PIANO OPERATIVO

COMUNE DI CAMPIGLIA MARITTIMA

FASCICOLO PREVISIONI PUNTUALI DEL P.O. OGGETTO DI ADOZIONE EX ART.19 LR 65/2014

Numero Osservazione 22 **Prot. 4740** **Data 10/02/2025**

Ambito di Variante OSS 22 - Nuovo ambito di trasformazione

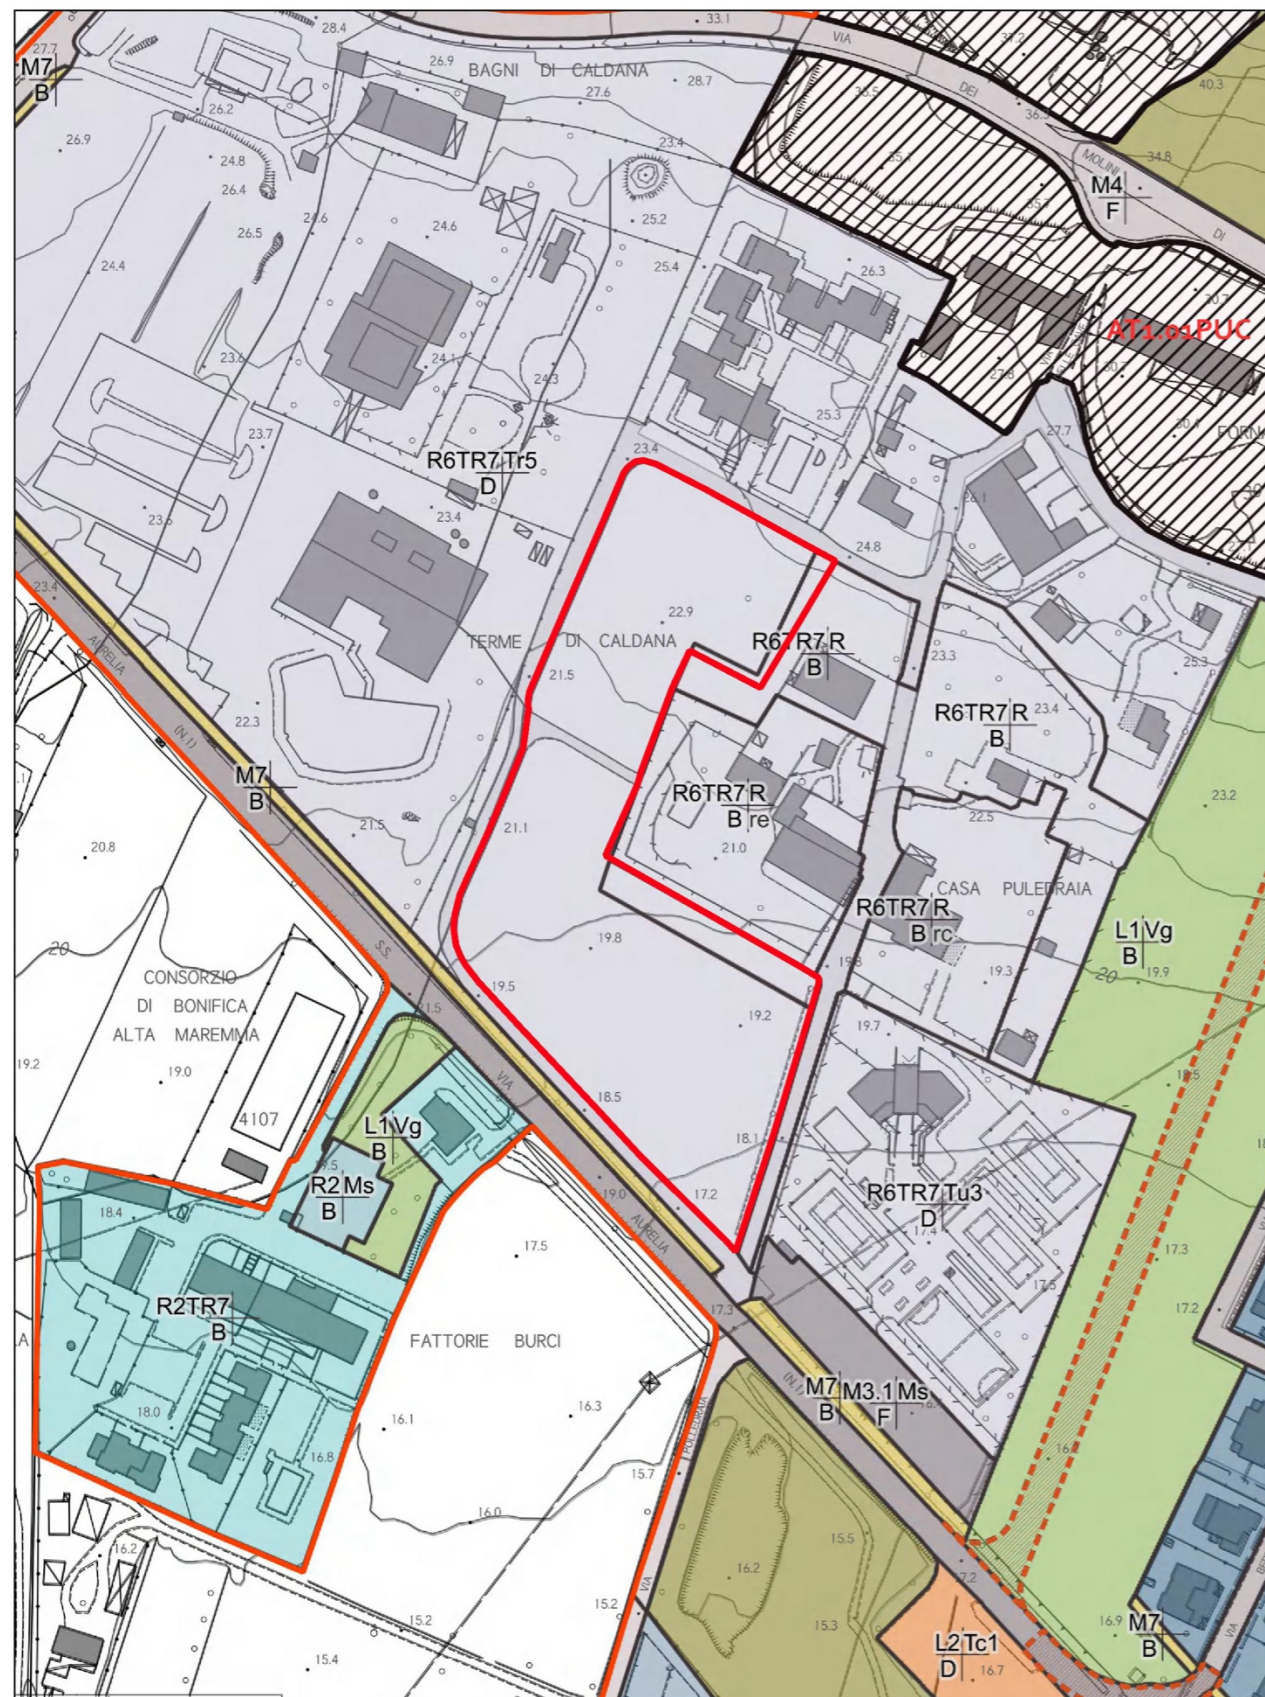
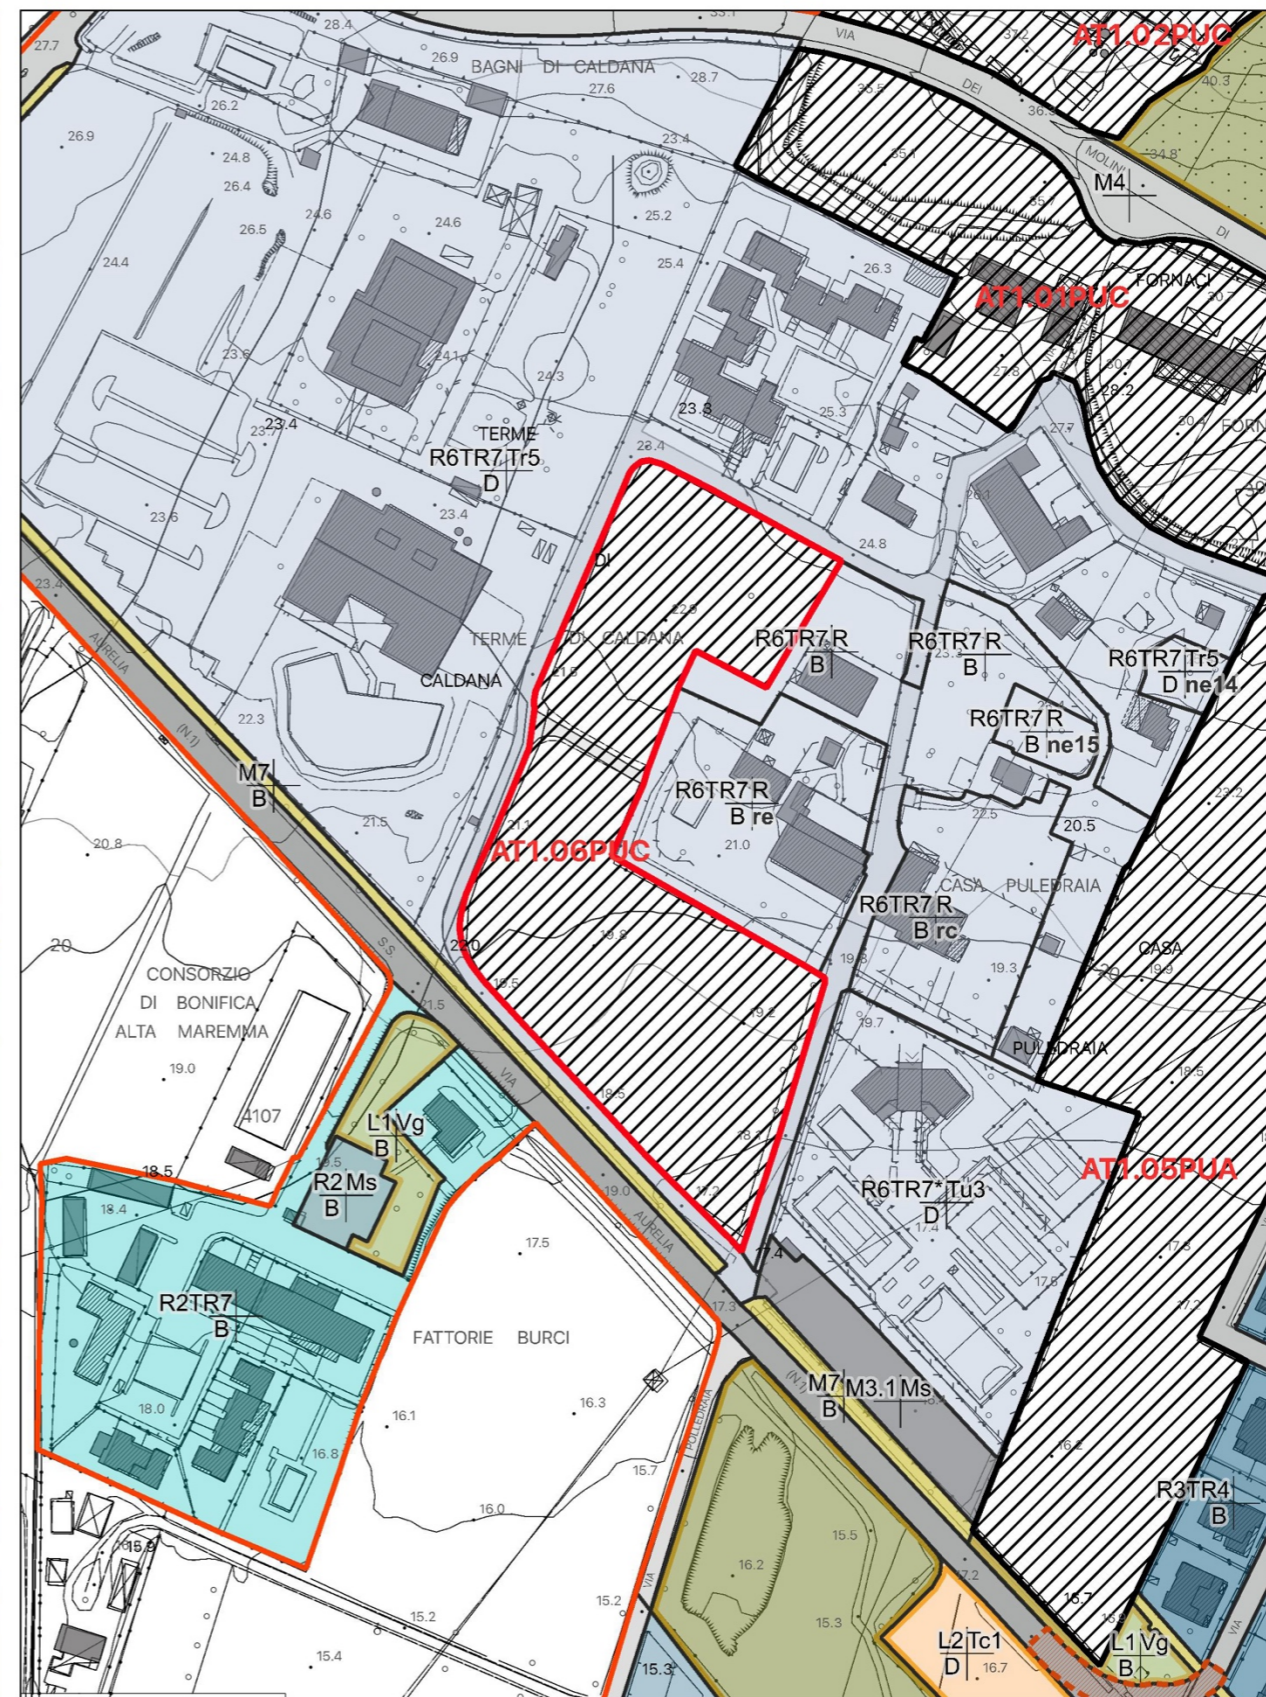
La proponente è proprietaria del complesso turistico ricettivo "Le Corti del Sole", adiacente all'area interessata dall'osservazione, sulla quale propone di realizzare "una espansione dell'attività esistente ed il miglioramento complessivo dei luoghi con un parco verde attrezzato di pubblica fruizione". Il proponente richiede a tal fine l'istituzione di una nuova "AT1_PUC" all'interno dell'area individuata nello schema direttore AT NORD - PARCO TERMALE, con la costruzione di nuovi edifici per attività turistico ricettiva di 1600 mq di S.E. con possibile cessione gratuita delle aree a verde pubblico nelle tavole grafiche allegate.

L'osservazione è accolta nei termini richiesti con l'individuazione di una nuova area di trasformazione, "AT1.06PUC-Ampliamento corte del sole" corrispondente al perimetro dell'area in oggetto e la redazione di specifico Progetto Norma da assoggettare a Progetto Unitario Convenzionato, con specifiche condizioni connesse alla cessione gratuita dell'area archeologica recentemente rinvenuta.

CARTOGRAFIA

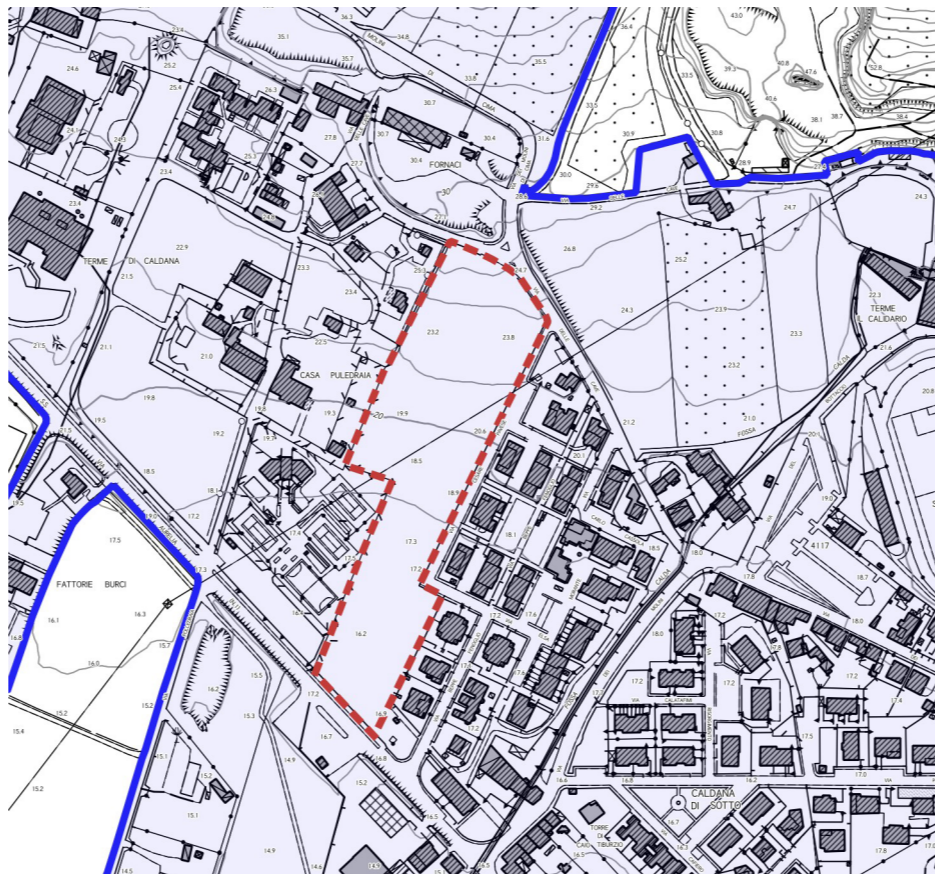
Il proponente osserva che la previsione del nuovo viale alberato di collegamento della variante Aurelia con le aree di trasformazione AT1.o1.PUC ed AT1.04.PUA è inserita in un unico grande parco verde, senza volumetrie. Si evidenzia che "risultano già compatibili con l'area le funzioni di "commerciale, direzionale, turistico ricettiva, nonché residenziale a condizione che risulti integrata ai servizi ed alle attrezzature di uso pubblico." Il viale di collegamento riveste una posizione strategica sia per la mobilità carrabile sia per quella ciclopedonale. Con la realizzazione di una pista ciclabile, in parallelo ad un percorso pedonale di ampio respiro, sarebbe infatti possibile chiudere l'anello "ciclopedonale del parco Termale della Val di Cornia". I proprietari dei terreni propongono la cessione gratuita delle superficie necessarie alla realizzazione del viale, nonché dei parcheggi e del verde pubblico, al fine di poter contribuire allo sviluppo integrato con i servizi di uso pubblico con le funzioni "commerciale, direzionale, turistico ricettiva, nonché residenziale". A tal fine vengono identificati tre sottosistemi: n.2 comparti classificati con sigla R2/C/ne di 5.000 mc cadauno; n.1 comparto classificato con sigla L2/C/Ne di 4000 mc.

L'osservazione è accolta in parte, individuando una nuova area di trasformazione, "AT1.05PUA-Insediamento residenziale via Pavese" corrispondente al perimetro dell'area in oggetto, con redazione di specifico Progetto Norma da attuarsi mediante Piano Attuativo che abbia come obiettivo principale la realizzazione del nuovo viale di accesso, già previsto dal PO adottato, che si configuri come nuovo asse di ingresso al Parco Termale.

Non si ritiene pertanto accoglibile integralmente la soluzione planivolumetrica proposta dagli osservanti, che attesta i lotti privati direttamente sul nuovo viale, senza garantire il mantenimento di ampi spazi a verde pubblico adiacenti allo stesso. La soluzione individuata è volta a garantire il mantenimento del cono visivo verso la collina, concentrando l'intervento privato nel settore nord-ovest dell'area e localizzando un'ampia area a verde pubblico lungo la via Aurelia e lungo via Pavese.

La destinazione d'uso relativa all'intervento privato è esclusivamente residenziale, ritenendo improprie funzioni commerciali o direzionali con detto assetto urbanistico e edilizio. La tipologia delle nuove abitazioni è di case isolate su lotto (villette) di max 2 piani. Il progetto norma prevede una riduzione del dimensionamento proposto, prevedendo al contempo, una possibile suddivisione in stralci dell'intervento, da definire nell'ambito del PUA. L'attuazione viene condizionata alla cessione gratuita di tutte le aree interessate da servizi pubblici quali: verde e parcheggio pubblico, viale alberato e pista ciclabile. Il lottizzante dovrà concorrere alla realizzazione delle opere di urbanizzazione a totale scomputo degli oneri.
